**AVIS RELATIF A LA PROTECTION
CONTRE LES EVENTUELS EFFETS NOCIFS ET NUISANCES
PROVOQUES PAR LES RAYONNEMENTS NON IONISANTS
GENERES PAR DES ANTENNES EMETTRICES STATIONNAIRES**

Commune : LA LOUVIERE - Exploitant : PROXIMUS

Référence exploitant : 64HGO_04

Rapport n° 2036 / 2023

Figure 1 : Vue en plan des lieux de séjour et des points de contrôle

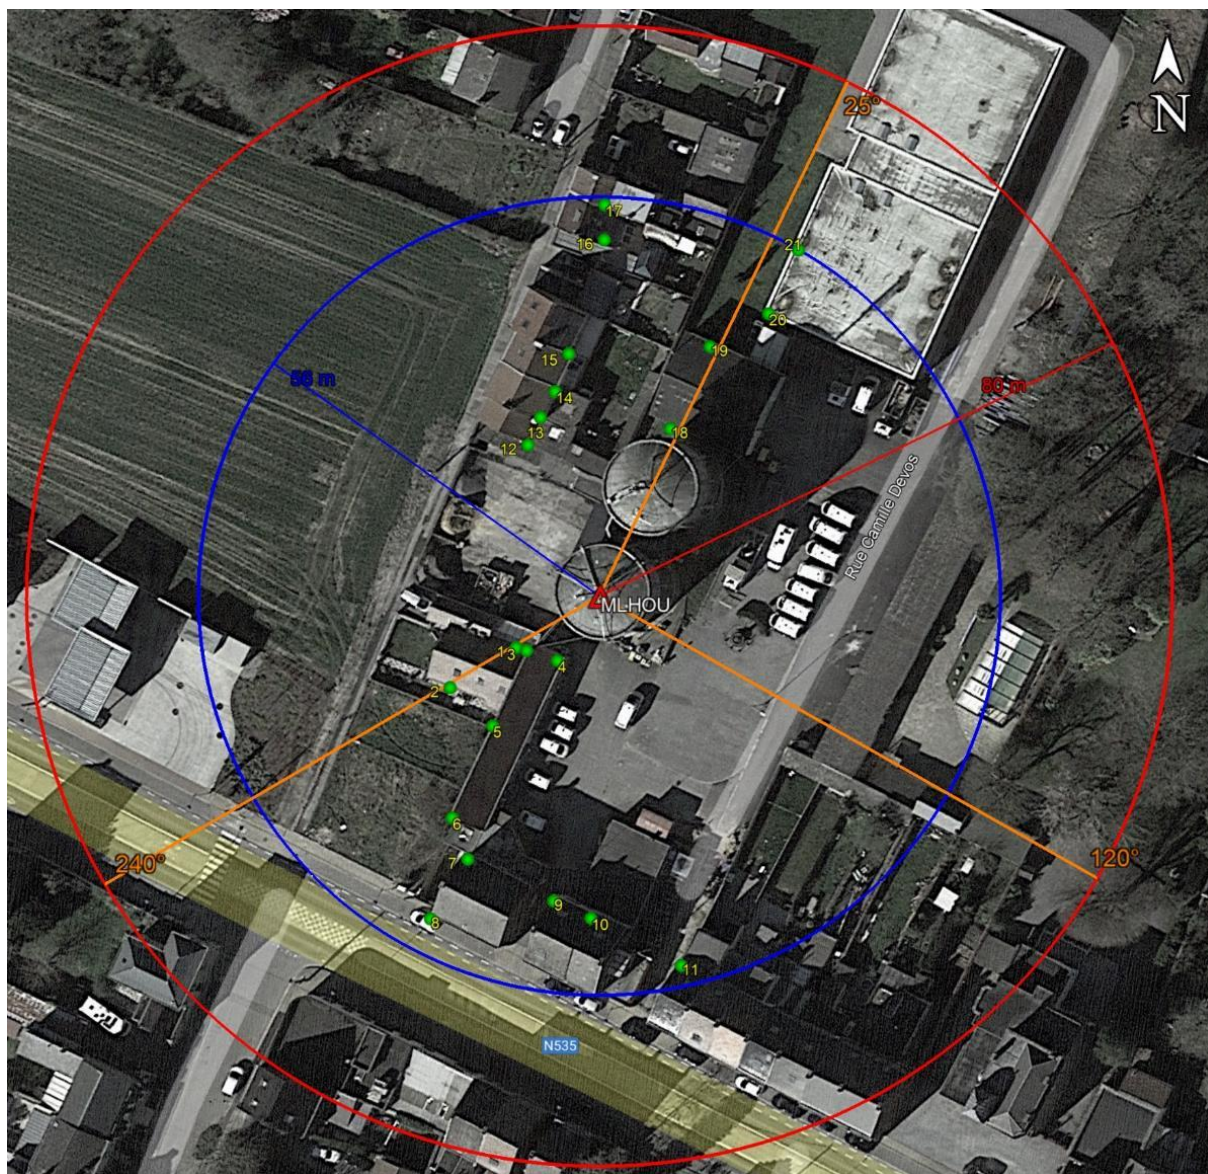
Les fréquences d'émission, la puissance rayonnée par chacune des antennes et leur gain permettent de déterminer le rayon de la zone à analyser. Tout dépassement de la limite par installation est exclu en dehors de cette zone. Le tableau 2 reprend les 35 LS² pour lesquels l'indice d'exposition est le plus élevé. Les différentes colonnes indiquent :

- le numéro du point de contrôle repris sur un des plans de la figure 1;
- le numéro du LS dans lequel se trouve le point de contrôle de la 1^{ère} colonne ;
- l'atténuation d'obstacle prise en compte pour le calcul de l'indice d'exposition dans le LS ;
- le résultat du calcul de l'indice d'exposition.

En ce qui concerne les antennes de l'installation mentionnées dans le tableau 1, la distance maximale à laquelle la limite pourrait être atteinte, à l'extérieur, est égale à 77,9 m. S'il n'y a pas de LS à une distance inférieure, les antennes respectent forcément la limite d'immission.

Dans le cas des LS situés à l'intérieur des bâtiments, une atténuation d'obstacle est prise en compte et il en résulte que la distance maximale à laquelle la limite pourrait être atteinte se réduit à 55,1 m.

Figure 2 : Vue en plan des installations d'antennes dans un rayon de 300 mètres autour de l'installation faisant l'objet de la demande d'avis

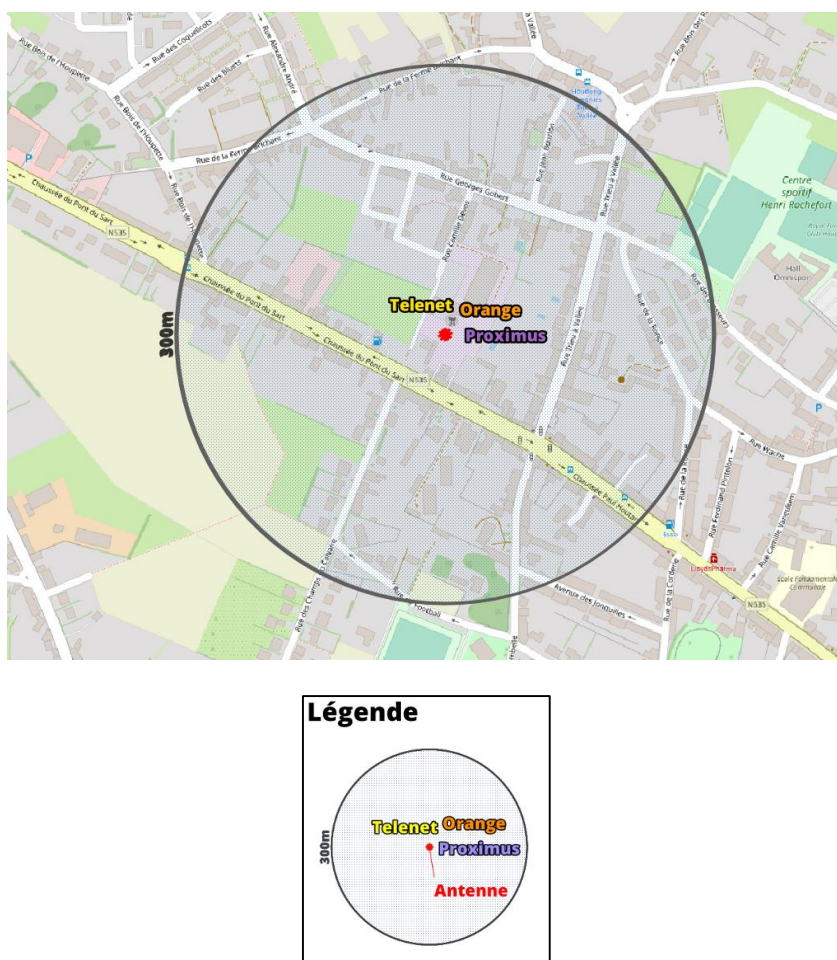
Le plan en projection verticale de la figure 2 indique la localisation des antennes actives éventuelles visées par le décret et situées dans un rayon de 300 mètres autour de l'installation référencée dans le paragraphe 2. Les données de localisation de ces antennes et les avis correspondant sont accessibles via le cadastre en ligne des antennes émettrices stationnaires⁶.

Compte tenu du nombre d'installations localisées dans la figure 2, il apparaît que l'intensité du rayonnement électromagnétique généré, dans les lieux de séjour situés à proximité de l'installation référencée dans le paragraphe 2, par l'ensemble des antennes émettrices stationnaires de l'ensemble des exploitants du même site d'antennes émettrices stationnaires respecte la limite fixée à l'article 4, § 2 du décret.
